# **ПАСПОРТ ДОСТУПНОСТИ**

**объект: Федеральное государственное образовательное бюджетное учреждение  
высшего образования «Финансовый университет при Правительстве  
Российской Федерации». Учебно-оздоровительный комплекс «Лесное озеро»**

**АКТ ОБСЛЕДОВАНИЯ  
объекта социальной инфраструктуры  
К ПАСПОРТУ ДОСТУПНОСТИ ОСИ  
№ \_\_\_\_\_**

**Анкета обследования объекта** (Заполняется в электронном виде)

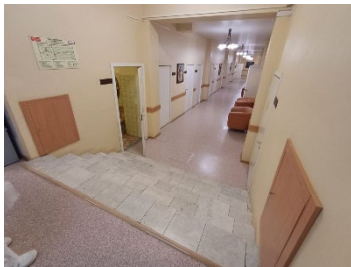
и ограждениях (перегородках) следует предусматривать яркую контрастную маркировку в форме прямоугольника высотой не менее 0,1 м и шириной не менее 0,2 м или в форме круга диаметром от 0,1 до 0,2 м. Расположение контрастной маркировки предусматривается на двух уровнях: 0,9 - 1,0 м и 1,3 - 1,4 м.	
	размещение с двух сторон полотна	отсутствует		-	п. 6.1.6
Знак доступности выхода для инвалидов на креслах-колясках (изнутри, при отсутствии внутренней двери)	наличие	отсутствие		Разместить знак доступности входа для инвалидов на креслах-колясках	п. 6.5.1
<b>Входные двери (наружные)</b>					
Ширина дверного проема	не менее 0,9 м (не менее 0,8 м в несущих конструкциях)	1 м	Фото 14		п. 6.1.5

Ширина дверного проема (при необходимости эвакуации более 15 МГН групп мобильности М2 – М4)	не менее 1,2 м	1 м			п. 6.1.5
Ширина рабочей створки	не менее 0,9 м (не менее 0,8 м в несущих конструкциях)	1 м			п. 6.1.5
Зеркальные стекла	отсутствие	отсутствие			п. 6.1.8
Задержка закрывания двери	не менее 5 с	5с			п. 6.1.5
Высота порога	не более 0,014 м	0,06м		Заменить дверь на новую без порога	п. 6.2.4

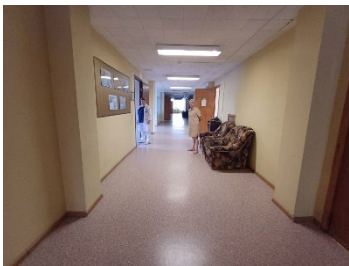
Знак доступности для инвалидов на креслах-колясках	наличие	отсутствие		Установить пиктограмму доступности объекта	п. 6.5.1
Указатель направления движения к доступному входу (для главного входа, не являющегося доступным)	наличие	отсутствие		Установить указатель направления движения к доступному входу для инвалидов на креслах-колясках	п. 6.5.1
Визуальное, тактильное информирование о назначении помещений (для медицинских организаций с несколькими входами)	наличие	отсутствие			п. 8.3.3
Яркая маркировка на прозрачной двери (при нижнем крае прозрачной поверхности 0,85 м и менее)	прямоугольник не менее 0,1 х 0,2 м или круг от 0,1 до 0,2 м	Непрозрачная дверь			п. 6.1.6
	высота от 0,9 до 1,0 м и от 1,3 до 1,4 м	-			п. 6.1.6
	размещение с двух сторон полотна				п. 6.1.6
Знак доступности выхода для инвалидов на	наличие	отсутствие		Установить указатель направления движения к доступному входу для	п. 6.5.1

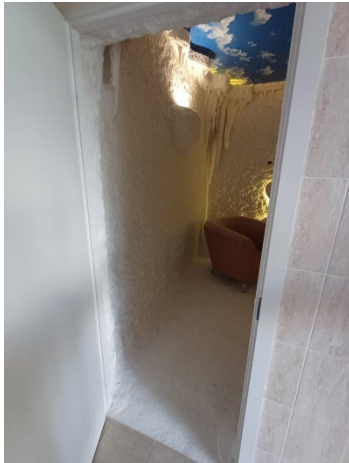
плоскостей <i>(при наличии)</i>					
Удобные ручки двери в лифтовой холл <i>(при наличии)</i>	наличие				п. 6.4.3
Габариты кабины лифта	не менее 1,1 х 1,4 м	1х2м	<p>Фото 22</p>  <p>Фото 23</p> 		п. 6.2.14

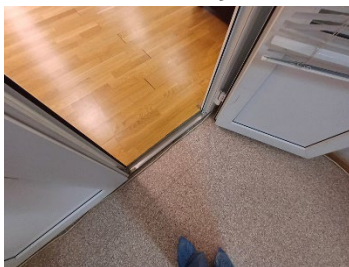
Информация о назначении помещений	наличие	наличие	<p>Фото 25</p>  <p>Фото 26</p> 		п. 6.5.3
Контрастный цвет указателя	наличие	наличие			п. 6.4.1
Знак доступности	наличие	отсутствие		Установить знак доступности помещений для МГН	п. 6.5.1

Информационная тактильная табличка	Рельефно-линейный шрифт	отсутствие		Установить информационные тактильные таблички, дублированные шрифтом Брайля	п. 6.5.9
	Шрифт Брайля	отсутствие			п. 6.5.9
	Со стороны дверной ручки	отсутствие			п. 6.5.9
	Высота от 1,2 до 1,6м	отсутствие			п. 6.5.9
	0,1м от края двери	отсутствие			п. 6.5.9
Ширина дверного проема	Не менее 0,9м	0,9м			п. 6.2.4
Высота дверного проема	Не более 0,014м	более 0,014 м		Заменить двери на новые без порога	п. 6.2.4
Контрастный цвет дверей	наличие	отсутствие	<p>Фото 27</p> 	Выполнить контрастную маркировку дверей по периметру.	п. 6.4.1

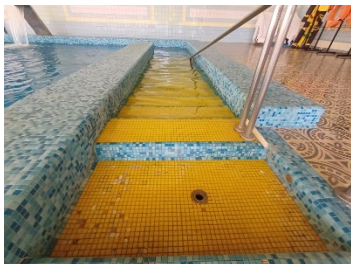
Контрастный цвет дверных ручек	наличие	отсутствие		Привести в соответствие контрастное сочетание дверь-стена-ручка	п. 6.4.1
Высота дверных ручек	От 0,8м до 1,1м	0,85м			п. 6.4.3
Расстояние от дверных ручек до вертикальных плоскостей	Не менее 0,6м	Не менее 0,6м			п. 6.4.2
Удобные дверные ручки	наличие	отсутствие			п. 6.4.3
Площадь помещения для приема <i>(при наличии)</i>	Не менее 12кв.м (на одно рабочее место), не менее 18 кв.м (на два рабочих места)	-			п. 8.1.11
Место для размещения на кресле-коляске	наличие	наличие			п. 8.1.3
Световой сигнализатор вызова пациентов <i>(для медицинских организаций)</i>	наличие	отсутствие			п. 8.3.3
<b>Спортивный зал <i>(при наличии)</i></b>					
Информация о назначении помещений	наличие	наличие			п. 6.5.3

<p>Фото 28</p> 		
Контрастный цвет указателя	наличие	отсутствие			п. 6.4.1
Знак доступности	наличие	отсутствие		Установить знак доступности помещений для МГН	п. 6.5.1
Информационная тактильная табличка	Рельефно-линейный шрифт	отсутствие		Установить информационные тактильные таблички, дублированные шрифтом Брайля	п. 6.5.9
	Шрифт Брайля				п. 6.5.9
	Со стороны дверной ручки				п. 6.5.9
	Высота от 1,2 до 1,6м				п. 6.5.9
